# 核燃料物質使用施設保安規定の変更認可申請

## 第Ⅲ編及び第Ⅰ編について

令和4年6月3日

日本原子力研究開発機構 核燃料サイクル工学研究所  
プルトニウム燃料技術開発センター

③集合体ホルダ固定架台へセット

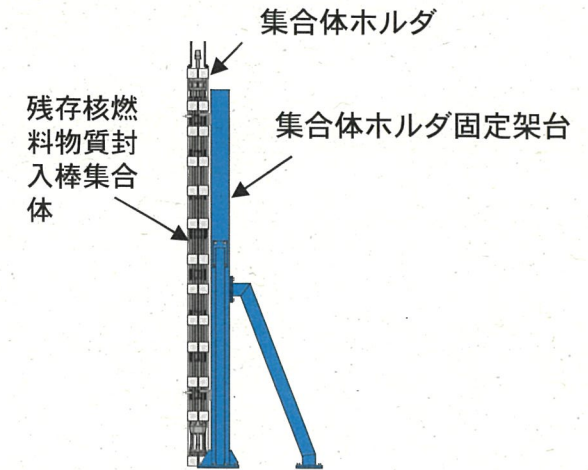
- ① 集合体・保管体貯蔵設備及び集合体・保管体非破壊検査用架台に係る最大貯蔵能力等の変更
- ② 加工組立工程設備のうち、搬送設備に「集合体ホルダ固定架台」を追記

⑥集合体・保管体貯蔵設備の集合体貯蔵ピットに貯蔵

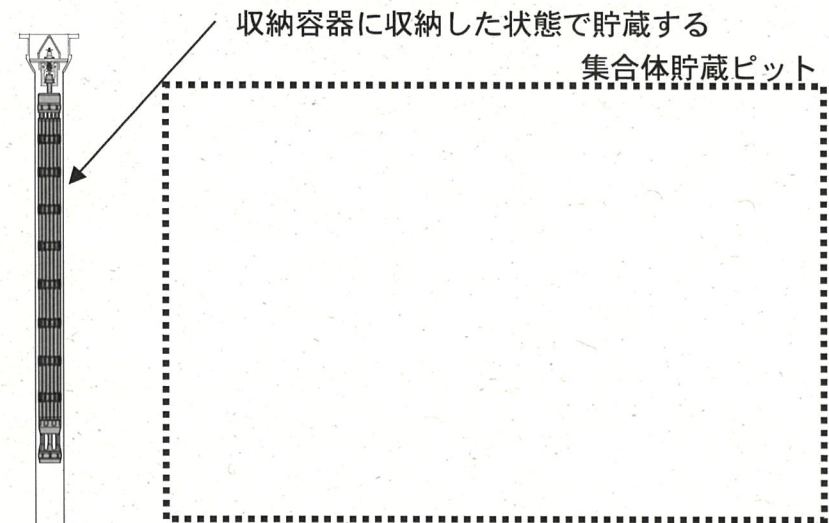
※集合体貯蔵ピット300ピットのうち、  
 集合体又は保管体を最大で247体、残存  
 核燃料物質封入棒集合体を最大で53体  
 貯蔵する
